## Klankbordgroep uitwerking enquête Krekenpark fase 2

Verslag 2e bijeenkomst woensdag 22 januari 2020 – 19.30u

# Schetsontwerp Kreekenpark 22-02-2020

## Verslag van Inloopavond 22 jan 2020 (19.30u – 21.15u) – inrichting Krekenpark

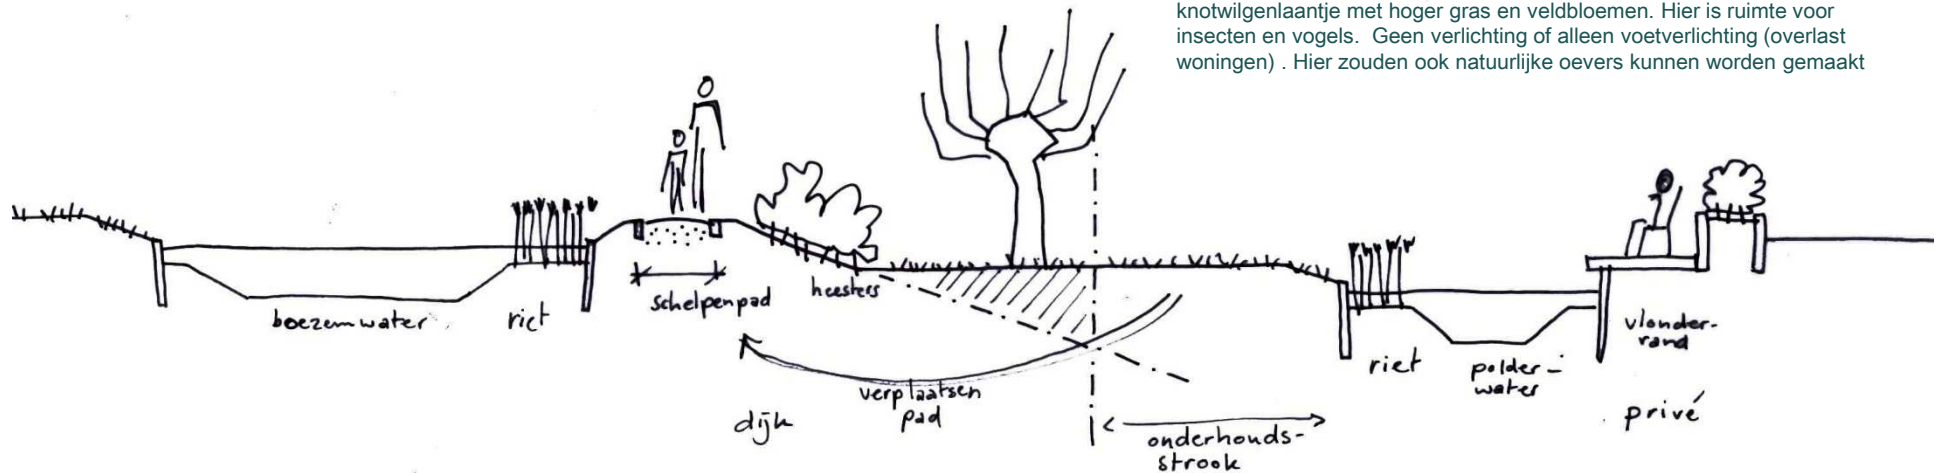
Voor later; (overleg 1) Onderzoek of fiets en voetpad mogelijk te combineren is als een **gladde asfalt** uitvoering, zodat rolschaatsen ook mogelijk is. Bijvoorbeeld in twee kleuren of met witte strepen aangeduid. Goede verlichting. 1

**Wandelroute** (met hond) op de strook aan noordzijde tussen de eilanden en de nieuw te realiseren woningen. Hier kan de begroeiing natuurlijker ruiger. Bijvoorbeeld een slootkant met veel riet en lage begroeiing, een knotwilgenlaantje met hoger gras en veldbloemen. Hier is ruimte voor insecten en vogels. Geen verlichting of alleen voetverlichting (overlast woningen). Hier zouden ook natuurlijke oevers kunnen worden gemaakt. Hier voldoende vuilnisbakken voor de hondendrollen maken

Veel **natuurlijk** groen, kan niet groen genoeg zijn. **Polderbomen** zoals bijvoorbeeld wilgen, riet, grassen. Groen dat ook insecten en vogels aantrekt (bijv. vruchtdragend)

**Vlonder & vissteiger** voor instappen in kano's en rubberboten

*Kan hier ook riet?*

**Lagere natuurlijk ogende hekken/keringen** en achter

De ondergrond **verhard ??** (budget & goedkeuring gemeente??). Het wordt intensief bespeeld

spelen en ontmoeten – **meer leeftijden/** speeltoestellen toevoegen (budget) met centraal picknicktafels e.d

**Geen hekken** - rondom water, kleintjes spelen onder toezicht. Bovendien "plasbermen"(ondiepe waterkanten)

•**Eilandje (links/oost)** ruiger en natuurlijker – "speelaanleiding" /speeldernis, boomstammen / hutten, trekpontje en stapstenen o.i.d. om er te komen (budget & goedkeuring gemeente??).

**Wandelroute** (met hond) op de strook aan noordzijde tussen de eilanden en de nieuw te realiseren woningen. Hier kan de begroeiing natuurlijker ruiger. Bijvoorbeeld een slootkant met veel riet en lage begroeiing, een knotwilgenlaantje met hoger gras en veldbloemen. Hier is ruimte voor insecten en vogels. Geen verlichting of alleen voetverlichting (overlast woningen). Hier zouden ook natuurlijke oevers kunnen worden gemaakt

Hier voldoende vuilnisbakken voor de hondendrollen maken
